Concesión Aeropuerto Internacional Arturo Merino Benítez de Santiago

TERMINAL T1- ALCANTARILLADO - ÁREA CENTRO
INFORME DE CONTROL DE CAMBIO-PID DE REDES T1

Preparó:			Revisó:			Aprobó:		
Nurislav BREGADO			Isaias CONTRERAS			Patricio ARRIAGADA		
Documento						MOP REV: A		
Fase	Emisor	Ubicación	Área	Nivel	Especialidad	Tipo	Numero	Rev.
ID	CJV	T1M	C	X	ALC	IN	DG00	00

Imagen 1.Elementos de ALC aprobados en Revisión REV MOP 0.

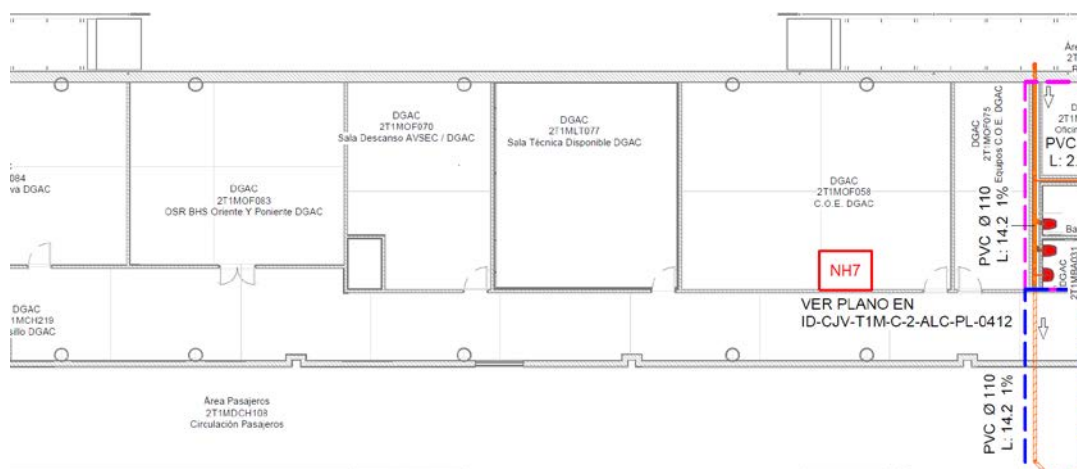
En el Nivel 2 los recintos donde se solicita la ubicación de Racks por proyecto de PID de Redes T1, son los siguientes, 2T1MLT078 Sala ELX DGAC. La sala mencionada tiene descargas de algunos artefactos que vienen del N3 lo que significa que tendrán que desviar dichas descargas hacia fuera de la sala, estas descargas cambiarán su sentido de flujo hacia la sala denominada 2T1MOF070 Sala Descanso AVSEC DGAC y demoler las que existen donde se proyectará la 2T1MLT078 Sala ELX DGAC.

Imagen 2. Elementos de ALC en proyecto de PID de Redes T1.
